# **Segunda Información Aclaratoria – EsIA Cat II**

## **Proyecto “ SAN ANDRES”**

**Promotor:  
DESARROLLO SAP,S.A.**

**DEIA-DEEIA-AC-0027-0902-2023**

Figura N° 2. Sección de Servidumbre pluvial de protección de quebrada.

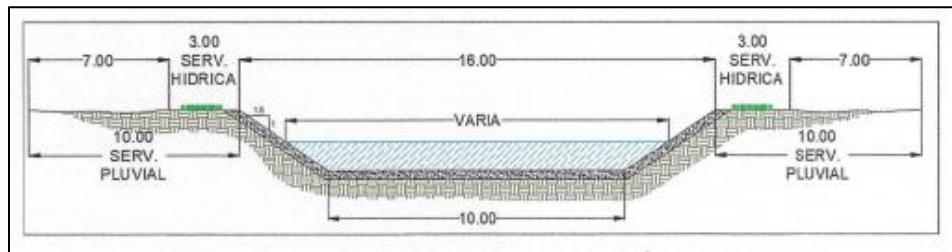
Los comentarios de la Dirección de Seguridad Hídrica, a través del MEMORANDO-DSH-092-2023, en relación a la respuesta 12 de la primera información aclaratoria solicitada mediante la nota DEIA-DEEIA-AC-0167-0911-2022, indica lo siguiente: “*El Estudio Hidrológico presentado por el promotor señala que en el área del proyecto se localiza la quebrada Polonia “ tiene una longitud aproximada de 1543.3 de las cuales aproximadamente 735 m se concentran en el medio del proyecto*”, dicho anunciado se confirma mediante un mapa elaborado por los técnicos de la Dirección de Seguridad Hídrica...

*El promotor no presentó información solicitada en los puntos 4. b. y 4.c. referente al plano con las coordenadas y la servidumbre hídrica de 3 m de todas las fuentes hídricas localizadas dentro del área del proyecto. En la respuesta no se presenta la información sobre las obras en cauce a realizar, no obstante, en el plano de manejo de aguas,*

anexado al Estudio Hidrológico, se puede observar un tramo canalizado y otro por ampliar, (ver el plano de Planta General Pluvial presentado en la respuesta del promotor). Se debe advertir al promotor que para la canalización, desvío, relleno, enterramiento o entubamiento de fuentes hídricas solo serán consideradas obras si su objetivo es prevención de riesgos antes de inundaciones o similar, construcción de pasos o vías de comunicación. Todas obras en cauce deben ser técnica y socialmente justificadas y contempladas en el Estudio de Impacto Ambiental.

En este caso, dado que, según el Estudio Hidrológico, presentado en la respuesta, no existe peligro de inundaciones, sólo se debe considerar la construcción de pasos o vías de comunicación sobre las fuentes hídricas, no así la canalización, desvío, relleno, enterramiento, entubamiento o ampliación de las mismas... ” Por lo que se concluye que el promotor no presentó la información solicitada en la pregunta 12. En seguimiento a lo antes señalado, se solicita:

- a. Ajustar y presentar plano con el diseño del proyecto contemplando los niveles de terracería segura y la protección de la fuente hídrica que atraviesa el polígono a desarrollar, en cumplimiento de la Ley N°1 del 3 de febrero de 1994.
- b. Indicar qué infraestructura (s) (pasos o vías de comunicación) serán construidos para mantener la conectividad.
- c. Presentar estudio hidrológico-hidráulico original o copia notariada de la(s) infraestructura(s) a construir, para dar conectividad.
- d. Aportar coordenadas UTM de ubicación de la(s) infraestructura(s) de conectividad.
- e. Señalar los impactos y medidas de mitigación para dicha actividad.

- a. En el Anexo N°6 se presenta el Estudio Hidrológico e Hidráulico del proyecto, que en su página 36 indica los 10.0 metros de servidumbre de protección de la quebrada La Polonia que atraviesa el proyecto.
